Věc: **Rekonstrukce výpravní budovy v žst. Sokolnice Telnice**

Vysvětlení/ změna/ doplnění zadávací dokumentace č. 4

Ve výkrese ŘEZY A-A'/B-B'/C-C' - NAVRHOVANÝ STAV je zobrazen tento detail:

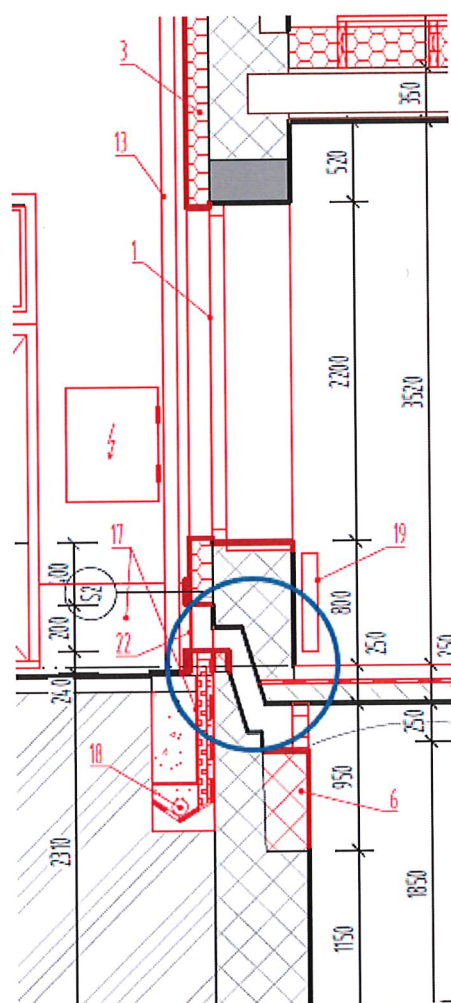
Bude docházet ke kondenzaci a
zavlhání zdiva v interiéru, nebude
možné řádně provést vodorovnou
hydroizolaci.

Z detailu je patrné, že v průduchu bude docházet ke kondenzaci a vlhnutí zdiva, což bude mít dopad na záruku za jakost. Můžete detail upravit?

Detail bude oceněn dle dokumentace a soupisu prací, případná změna bude řešena po odkrytí soklové části v rámci AD a změny během výstavby.
